改善箇所説明図

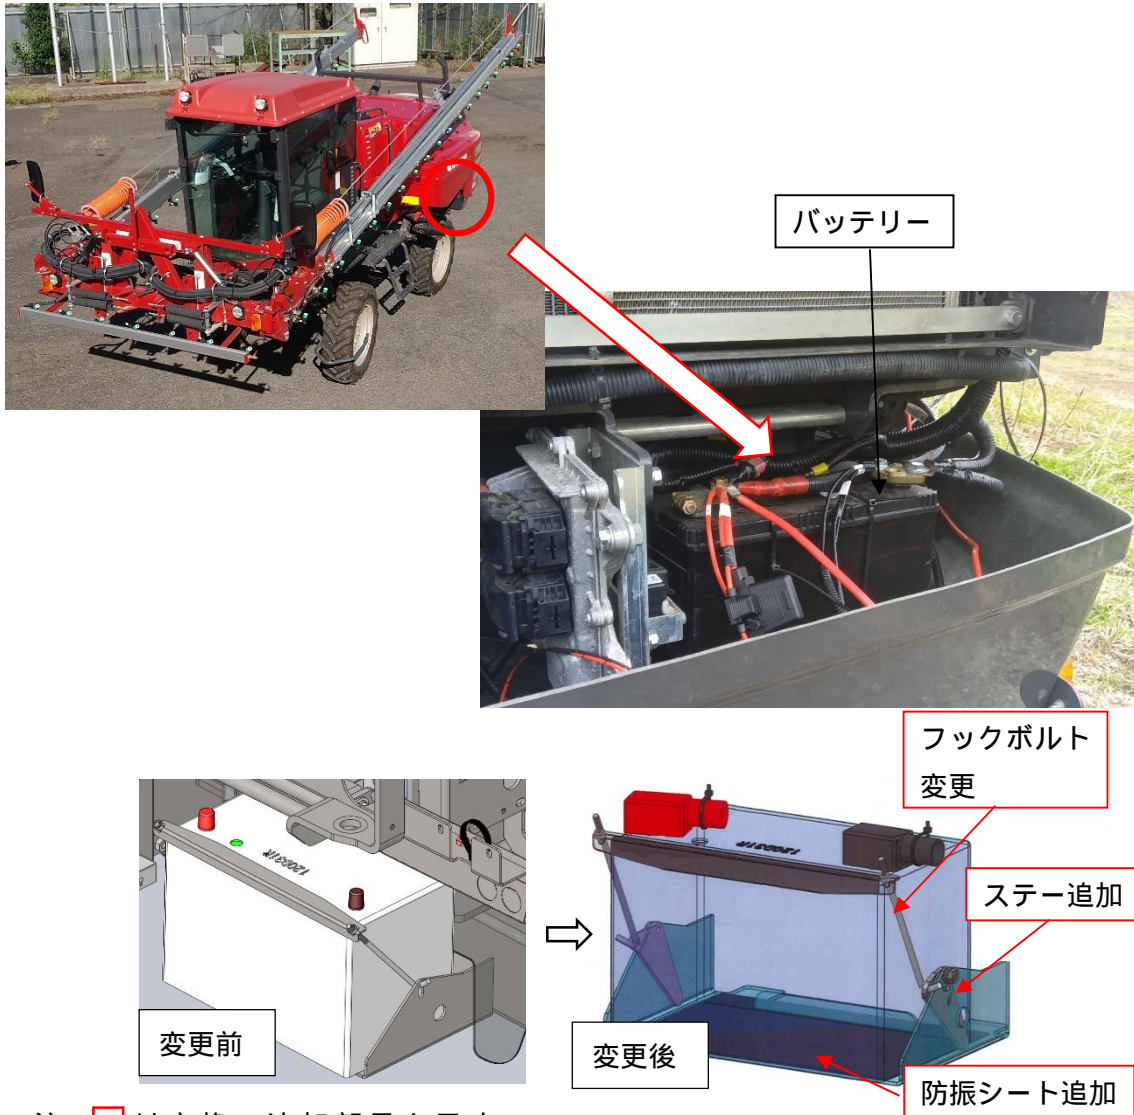
電気装置において、バッテリー取り付け方法の設計検討が不十分なため、走行時の車両振動によりバッテリーの端子部分が破損することがある。
そのため、エンジン停止後に再始動ができなくなるおそれがある。

全車両、バッテリー取付ステーを対策品に交換するとともに防振シートを追加する。

識別：製造銘板付近に赤色丸の識別ラベルを貼付する。
